－ 改善箇所説明図 －

不具合発生箇所

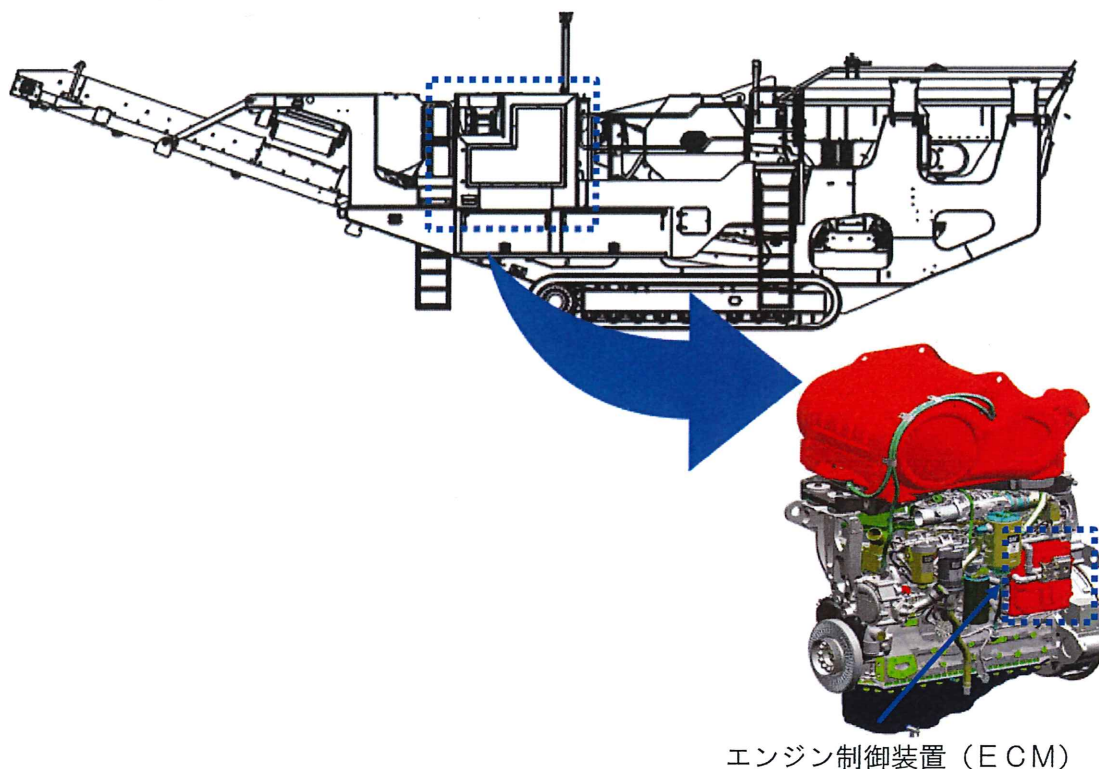
尿素SCR特殊自動車において、エンジン制御装置(ECM)が尿素SCRの異常状態を検知した場合、運転者に対して注意喚起・警報を行い、その後、段階的にエンジンの出力低下等の使用制限を行う構造を有しているが、段階的な使用制限のうち、第三段階の使用制限において、運転者への周知に際し、本来意図していた取扱説明書の記載内容(50%トルク制限・エンジン回転数1000rpm制限)と異なる使用制限(50%トルク制限のみ)がかかってしまう。

対象全車両において、本来意図していた使用制限構造を有する制御ソフトウェアに変更する。

所定位置の白色マーキングにより識別する。
